แบบแก้ไขเปลี่ยนแปลงสัญญาครั้งที่ 1

PROJECT	โครงการปรับปรุงอาคารเรียน
OWNER	มหาวิทยาลัยแม่โจ้
SITE LOCATION	
PROJECT DIRECTOR	
ARCHITECT	ผู้ทรงคุณวุฒิ ร.ร. ๒๒๒ ศูนย์ ๒๒๒ ร.ร. ๒๒๒
STRUCTURAL ENGINEER	ร.ร. ๒๒๒ ร.ร. ๒๒๒ ร.ร. ๒๒๒
ELECTRICAL ENGINEER	ร.ร. ๒๒๒ ร.ร. ๒๒๒ ร.ร. ๒๒๒
MECHANICAL ENGINEER	ร.ร. ๒๒๒ ร.ร. ๒๒๒ ร.ร. ๒๒๒
MECHANICAL ENGINEER	ร.ร. ๒๒๒ ร.ร. ๒๒๒ ร.ร. ๒๒๒
MECHANICAL ENGINEER	ร.ร. ๒๒๒ ร.ร. ๒๒๒ ร.ร. ๒๒๒
DRAWING TITLE	SCALE
DRAWING BY	
CHECKED BY	DATE
APPROVED BY	
DESIGN AND REVISIONS	DATE
DRAWING NUMBER	TOTAL
SHOP-ST-001

แบบแปลนแก้ไขเปลี่ยนแปลงสัญญาครั้งที่ 1

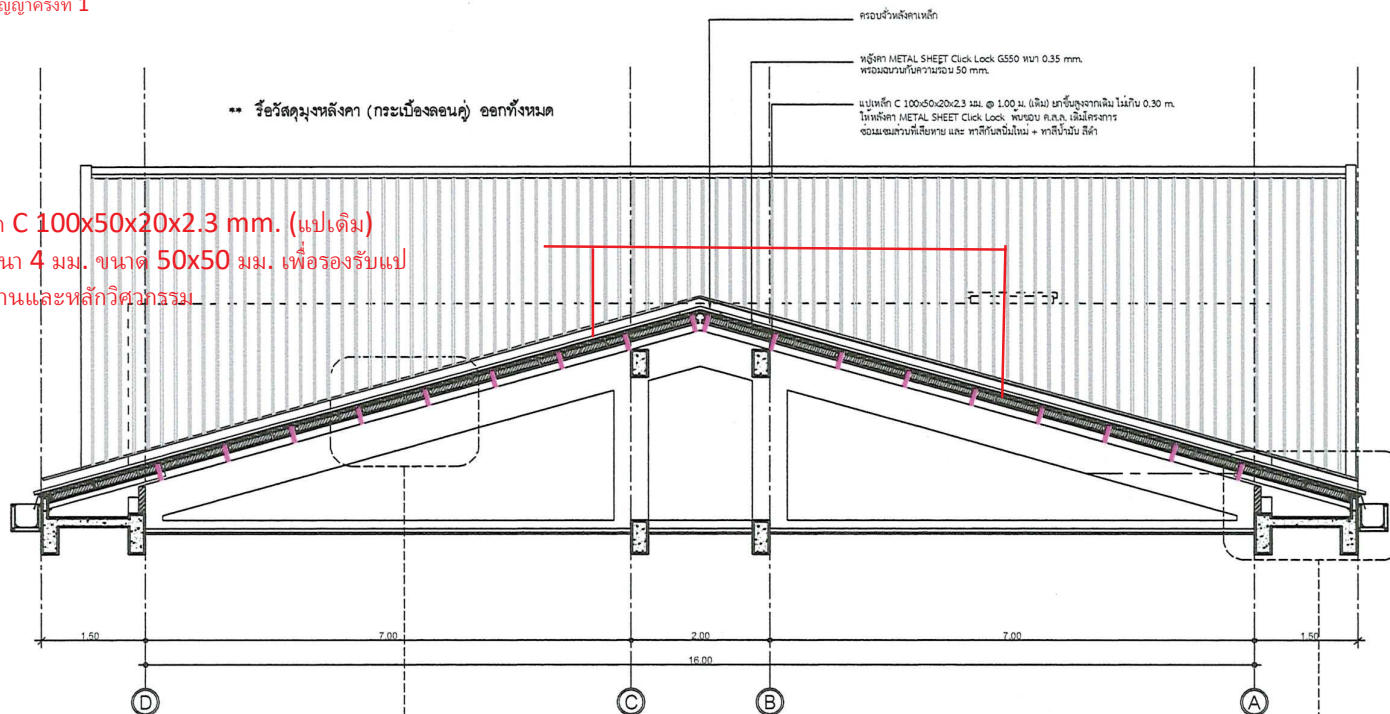
แก้ไข แปะเหล็กขนาด C 100x50x20x2.3 mm. (แปะเดิม)
โดยเสริมเหล็กฉากหนา 4 มม. ขนาด 50x50 มม. เพื่อรองรับแปะ
ให้เป็นไปตามมาตรฐานและหลักวิศวกรรม

ขยายส่วนฉนวนกันความร้อน

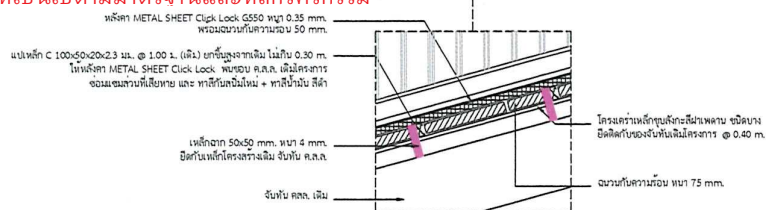
แก้ไข แปะเหล็กขนาด C 100x50x20x2.3 mm. (แปะเดิม)
โดยเสริมเหล็กฉากหนา 4 มม. ขนาด 50x50 มม. เพื่อรองรับแปะ
ให้เป็นไปตามมาตรฐานและหลักวิศวกรรม

ยกระดับแปเหล็กลังคาเพื่อให้ระดับลังคาม่านรางน้ำค.ส.ล.
รับรองว่าโครงลังคาสามารถรับน้ำหนักได้

แบบขยายรูปตัดหลังคา
SCALE 1 : 50

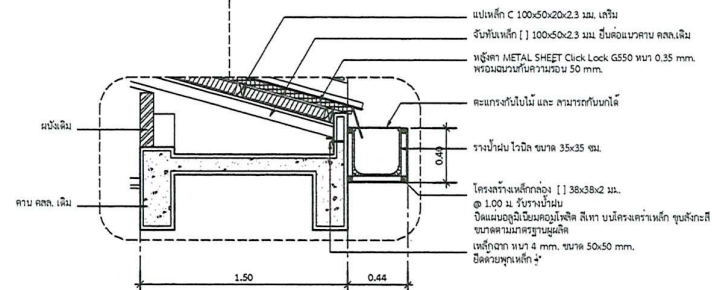
ติดตั้งตะแกรงเหล็กฉีก รุ่น Xs-31 (ตะแกรงกันใบไม้) พร้อมทำส
และตัวยึด ที่บริเวณรางรับน้ำฝนไว้นิด

แปลนโครงสร้างชั้น 4

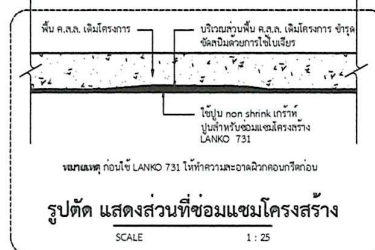
ซ่อมแซมโครงสร้างที่เสียหาย เพิ่มเดิม

แปลนโครงสร้างชั้น 5
SCALE 1 : 100

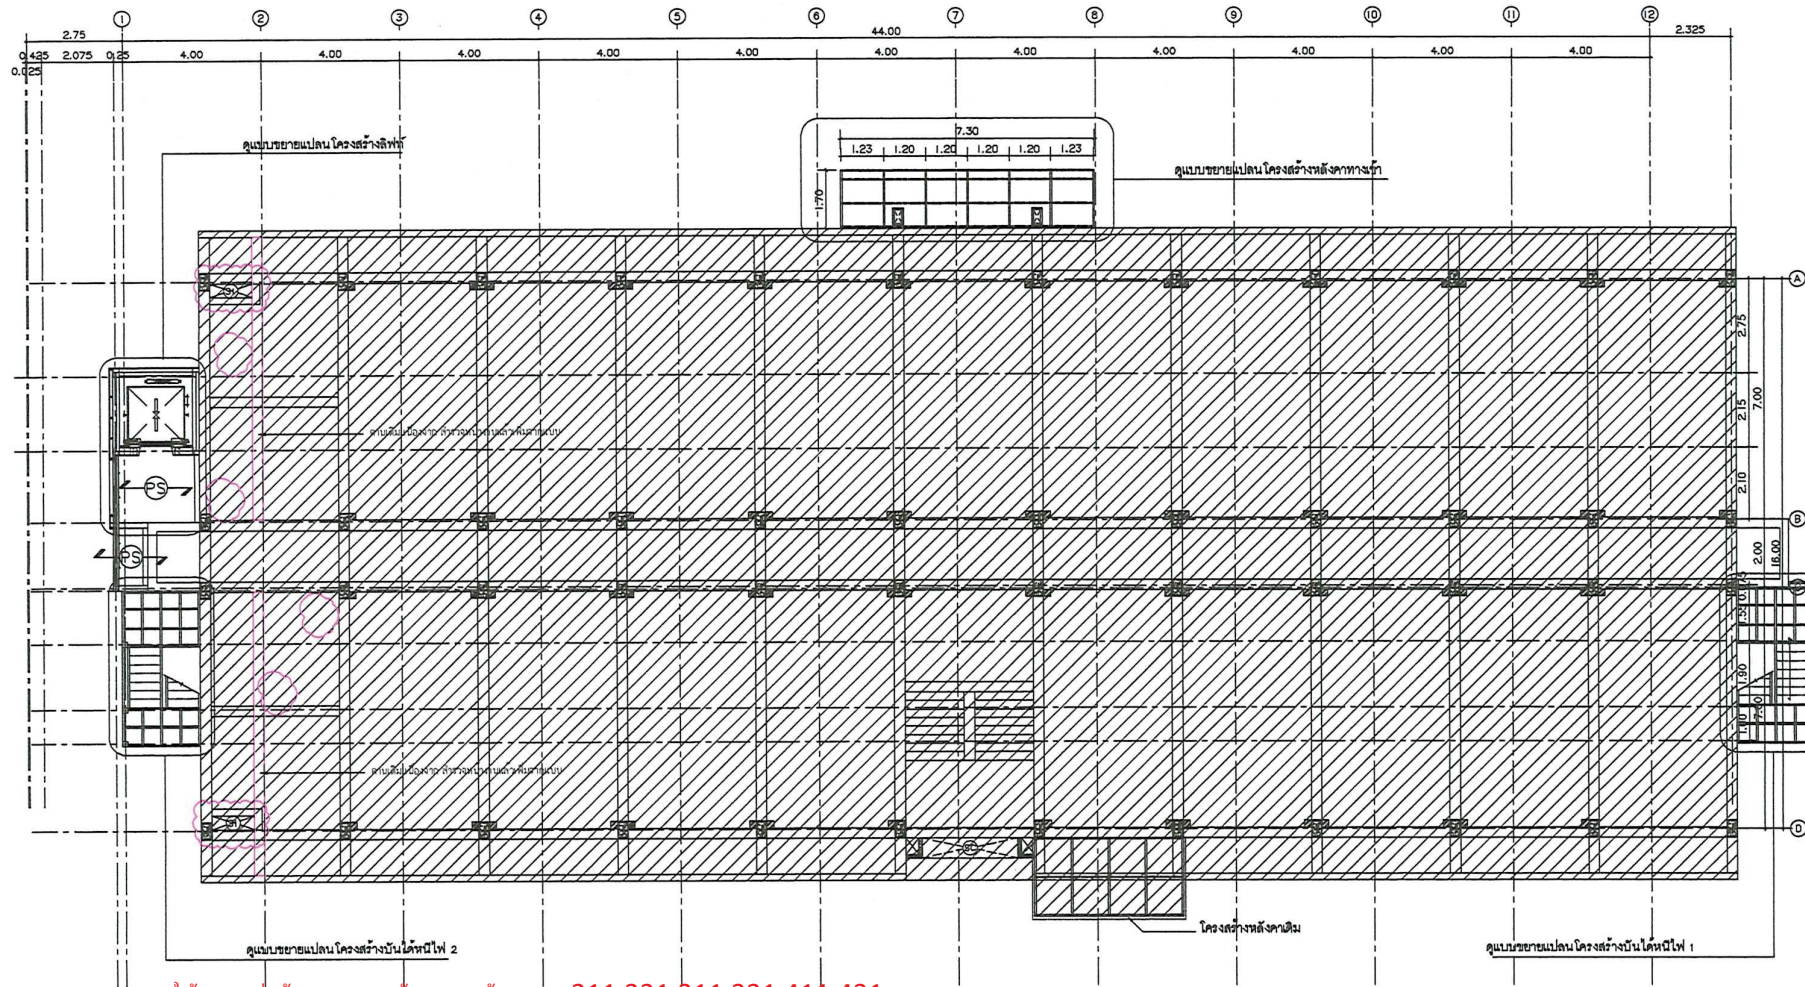
ให้จำแนกแต่งข้างคานและท้องคาน ห้องนอน 211,221,311,321,411,421

ช่องลมแขวนโครงสร้างเหล็กหาย เจริญดิน

ขอรับรองวิธีการซ่อมแซมโครงสร้างพื้น
และคานเกิดรอยร้าว+เหล็กเป็นสนิม
